Mission régionale d'autorité environnementale
OCCITANIE

Avis
sur une centrale photovoltaïque au sol sur la commune de
LA CAVALERIE (12)

N°saisine : 009537/A P

Date : 21 janvier 2026

Figure 2 : plan de masse du projet (source : étude d'impact)

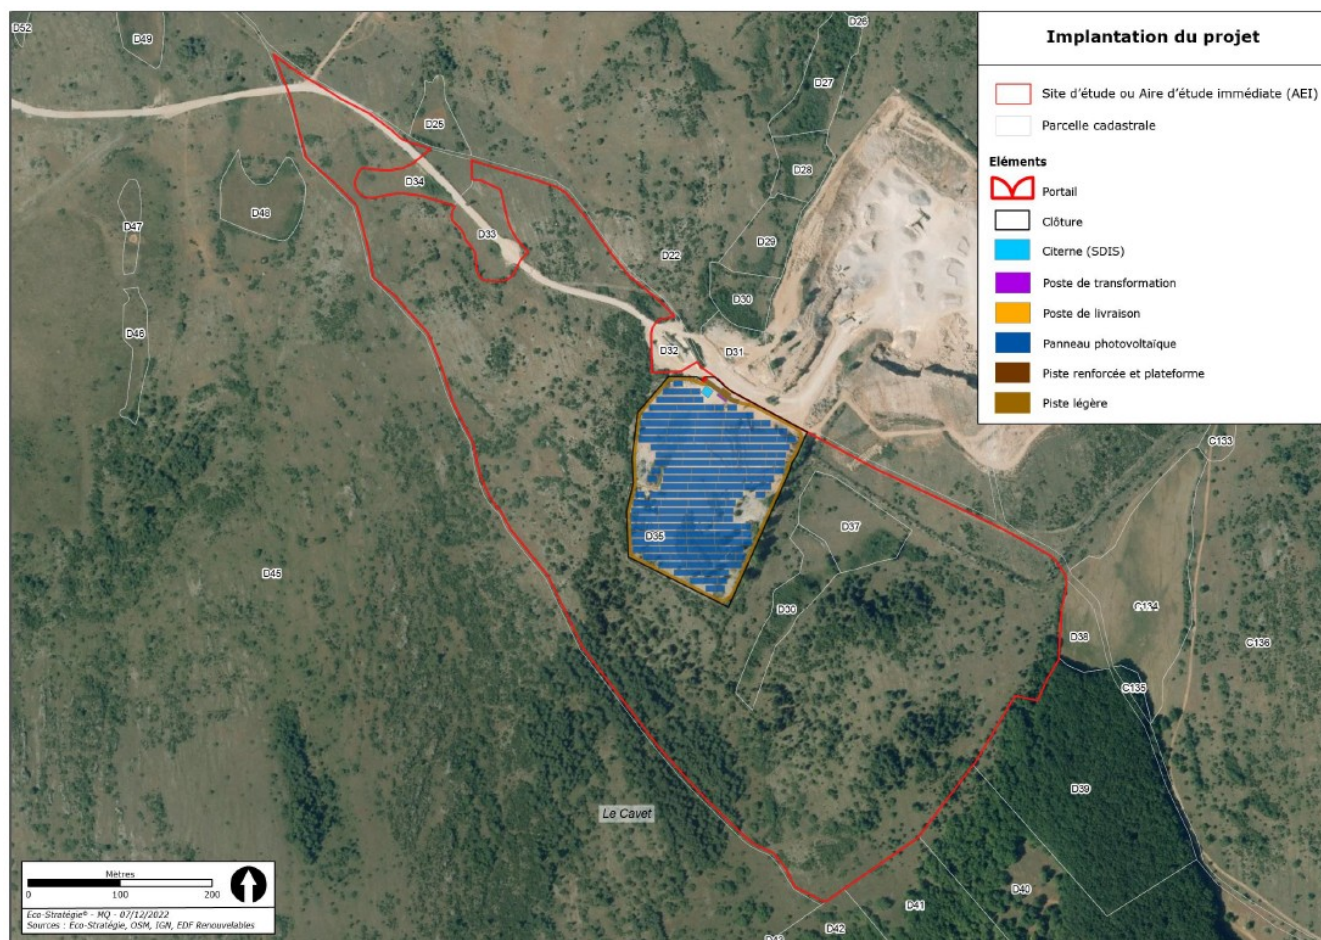
La MRAe recommande de préciser les incidences du projet sur les stations d'Épilobe à feuille de Romarin (flore protégée) en explicitant le devenir des tas de matériaux sur lesquels elles sont implantées. Si ces tas de matériaux étaient supprimés, comme le laisse supposer l'étude d'impact, cela entraîne une destruction de flore protégée et des mesures complémentaires d'évitement, de réduction ou de compensation doivent être proposées.

La MRAe recommande de compléter l'analyse des incidences du projet sur la flore protégée en prenant en compte la présence du Thym de la Dolomie dans la bande de débroussaillage autour de l'implantation des panneaux. Une mesure d'adaptation des débroussaillages est à proposer pour éviter les destructions de flore protégée (période, méthode utilisée...).

La MRAE recommande de compléter l'analyse des incidences du projet sur la flore patrimoniale en prenant en compte la modification des conditions de lumière et d'hygrométrie due à l'ombrage des panneaux. Elle recommande de rehausser la hauteur des panneaux afin d'atténuer ces impacts. L'étude d'impact doit démontrer que les conditions permettant le développement de la flore patrimoniale sont maintenues. Suite à cette analyse, et en cas de nécessité, des mesures complémentaires d'évitement, de réduction voire de compensation sont à proposer.

Figure 3 : Localisation des périmètres de protection de captages publics (source : rapport de l'hydrogéologue)

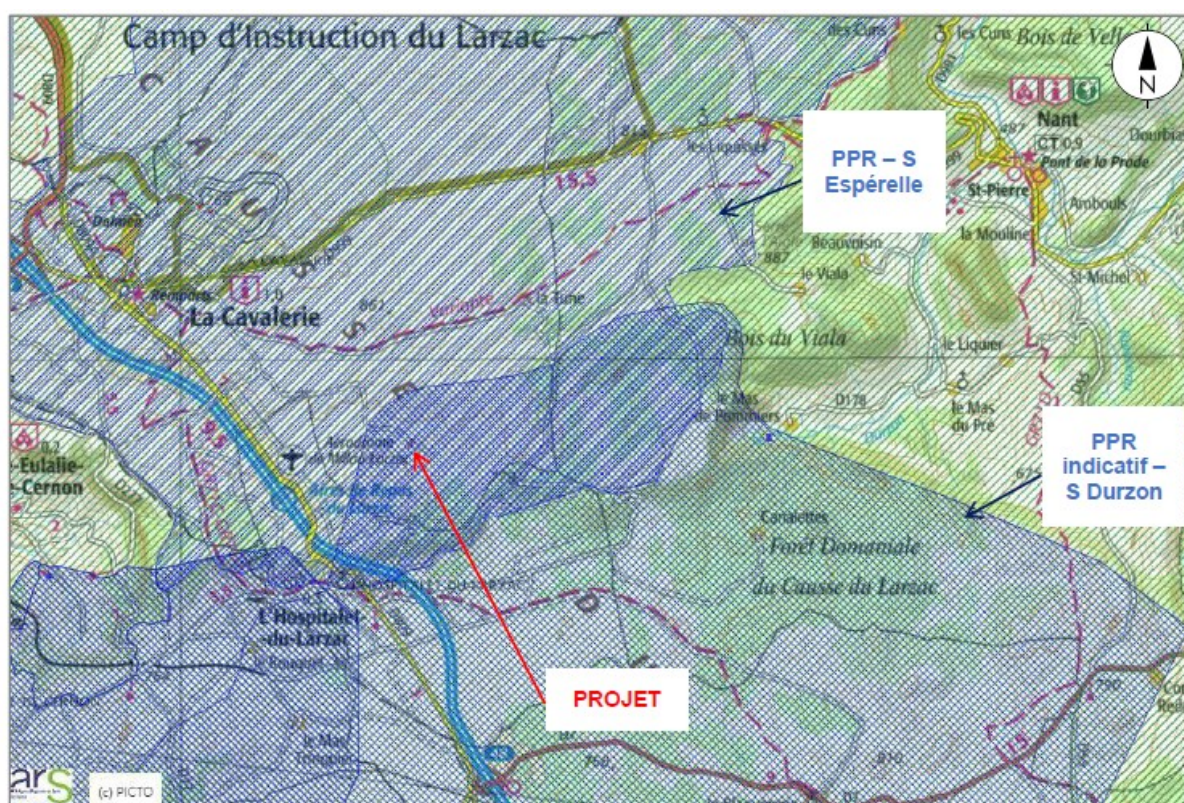
La MRAe considère que les mesures proposées sont pertinentes. Elle note toutefois qu'aucune mesure de suivi de la qualité des eaux de pluie infiltrées n'est proposée pour la phase chantier (mesure de turbidité, notamment). Compte tenu de la vulnérabilité de la source de Durzon vis à vis des pollutions, la MRAe estime que ce suivi est indispensable. L'ensemble des mesures de prévention recommandées par l'hydrogéologue agréé et celles contenues dans l'avis du PNR Grands Causses doivent être intégralement mises en oeuvre.

La MRAe recommande une mesure de suivi de la qualité des eaux de pluie infiltrées en phase chantier. Des mesures de gestion du chantier doivent être proposées en cas de valeur de turbidité importante enregistrée.

La MRAe note également que le projet conduit à l'implantation de panneaux ancrés au sol par des pieux battus. Dans le cas où l'épaisseur des sols sera insuffisante, une pré-foration dans le rocher sera nécessaire : une cimentation des pieux sera alors réalisée pour éviter des circuits d'infiltration préférentielles, notamment en cas de pollution durant les travaux. De même, sans foration, les pieux peuvent être à l'origine d'infiltration préférentielle à leur base. La MRAe considère que des mesures complémentaires doivent être prises pour s'assurer de l'étanchéité au niveau des pieux battus et éviter toute infiltration non contrôlée. En règle générale, que ce soit dans les zones de pieux, dans les zones de collecte des eaux pluviales, il sera pris soin de ne pas laisser se mettre en place des zones d'infiltration rapides, vectrices de turbidité et d'éventuelles pollutions de surface.

La MRAe recommande de proposer une mesure de réduction visant à assurer une étanchéité au niveau de la base des pieux battus supportant les panneaux photovoltaïques afin d'éviter tout risque de pollution vers la nappe karstique par infiltration.
